Mission régionale d'autorité environnementale  
ÎLE-DE-FRANCE

**Avis délibéré  
sur le projet d'aménagement du quartier de la gare  
à Villeneuve-le-Roi (Val-de-Marne)**

N°MRAe APJIF-2024-058  
du 14/08/2024

183 logements à R+5, dont une résidence de personnes âgées, exposés au bruit de la voie ferrée  
(source : photo aérienne Géoportail et plans du 1<sup>er</sup> étage issus du permis de construire, collage et annotations MRAe)

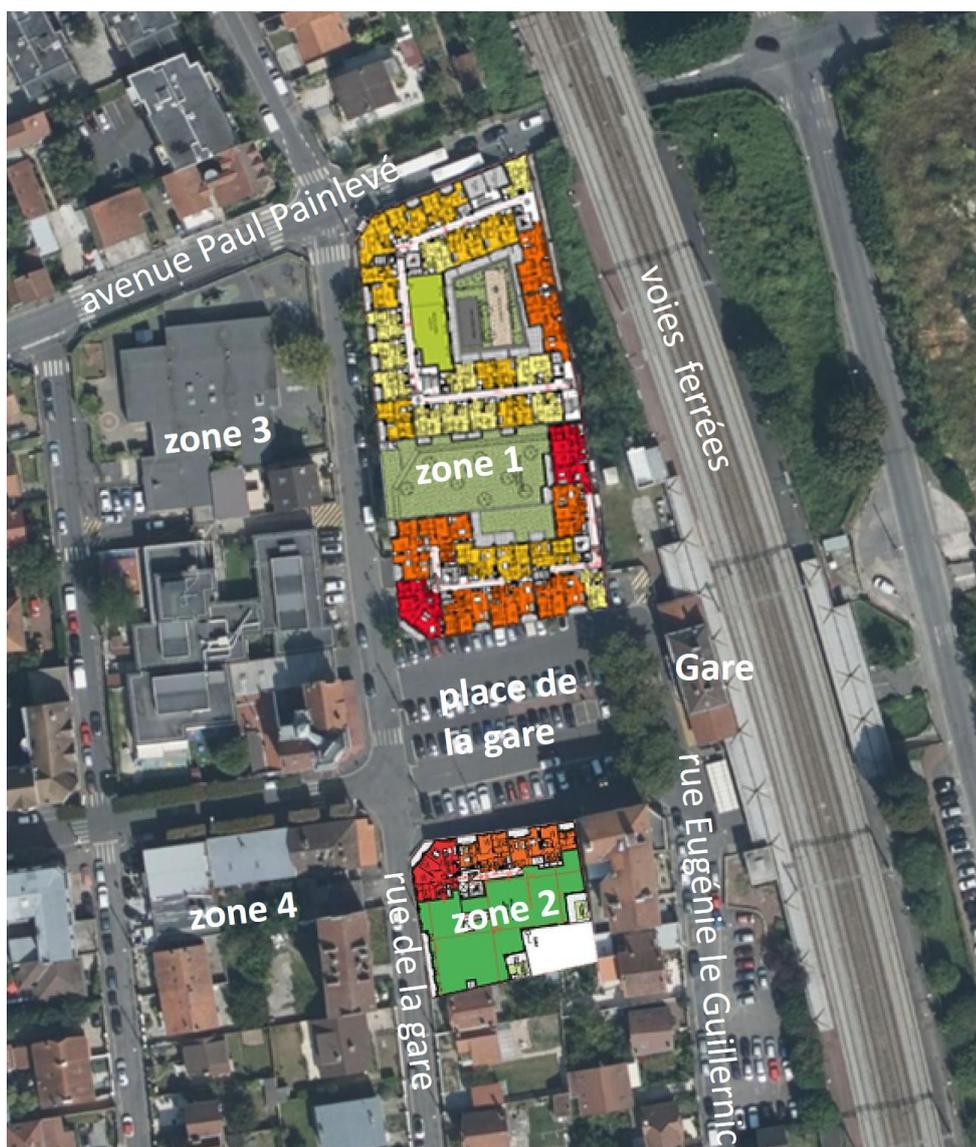
- justifier le choix d'implantation de la résidence pour personnes âgées, au regard du cumul d'enjeux sanitaires du site retenu, ainsi que son emplacement au sein de ce site ;

- étudier, au-delà de l'isolement des façades, les mesures permettant de réduire significativement les impacts sanitaires liés au bruit et prévoir des mesures vibratoires et acoustiques à l'issue de la réalisation des bâtiments d'habitation de manière à évaluer l'efficacité des mesures envisagées ;

Figure 2: Localisation des zones. Le projet présenté ne porte que sur les zones 1 et 2.  
(source : étude d'impact p. 341 et 23)

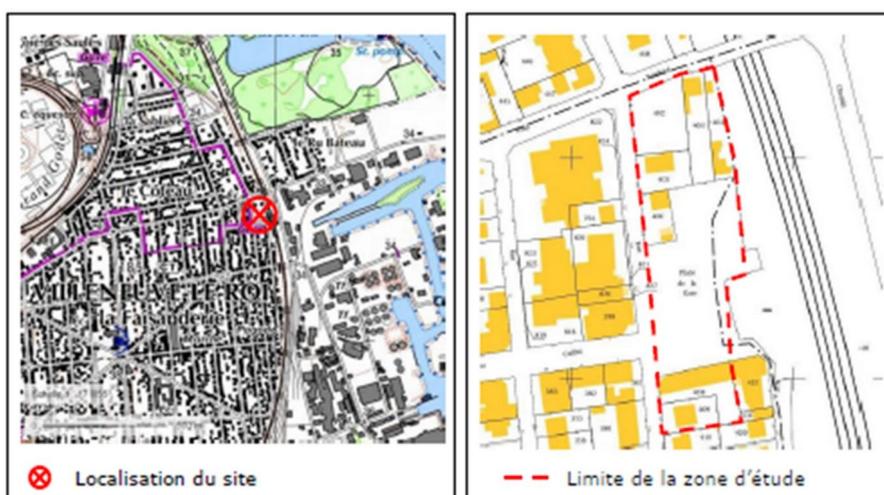
De la même manière, le dossier évoque la réalisation de deux autres zones (3 et 4) dédiées à un projet de construction de logements et de commerces (voir Figure 2). Il est indiqué que « ces zones ne disposent pas de plan masse » et qu'à ce jour « cette phase du projet n'est pas d'actualité ».

- en y intégrant dès que possible l'analyse des impacts du réaménagement de la place de la gare et en détaillant les mesures d'évitement ou de réduction de ces impacts ;
- en la complétant par celle de la construction des zones 3 et 4 si ces projets sont confirmés ;
- en détaillant les étapes et le planning prévisionnel des travaux ;
- en produisant l'étude d'impact ainsi actualisée lors de la consultation publique.

Figure 4: Le secteur du projet (en noir) est exposé à un bruit très élevé pouvant excéder, selon Bruitparif, 75 dB(A) au nord-est (source : Bruitparif 2022, bruits cumulés ; localisation du projet : MRAe).

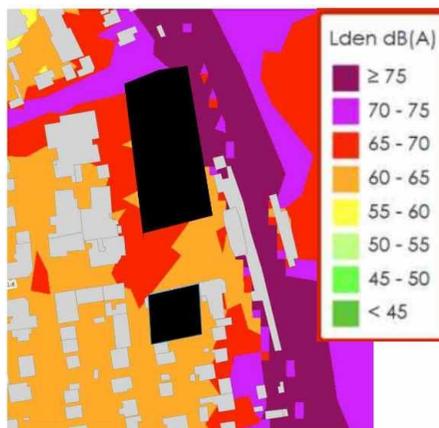
L'Autorité environnementale rappelle que les infrastructures de transport terrestre sont classées en cinq catégories selon le niveau de bruit qu'elles engendrent, la catégorie 1 étant la plus bruyante. Or, la zone du projet est située à proximité d'une voie ferrée classée en catégorie 1. Les logements prévus y seront donc soumis à des nuisances sonores qui peuvent dépasser 75 dB(A), notamment ceux de la zone 1 (voir figure 4).

- préciser l'état d'avancement de l'arrêté de délimitation d'un secteur de renouvellement urbain (SRU) permettant de déroger à l'interdiction d'augmenter la population exposée au bruit aérien dans les secteurs situés dans l'ex-zone C du PEB, dont la délivrance est une condition indispensable pour la réalisation du projet ;
- caractériser plus finement les niveaux sonores auxquels seront exposés les habitants en modélisant la situation acoustique projetée des logements fenêtres ouvertes, notamment ceux de la zone 1, et dans les espaces extérieurs ;
- définir, au-delà de l'isolement des façades, des mesures d'évitement et de réduction, en priorité à la source, permettant de prévenir les impacts sanitaires liés au bruit, par réf-
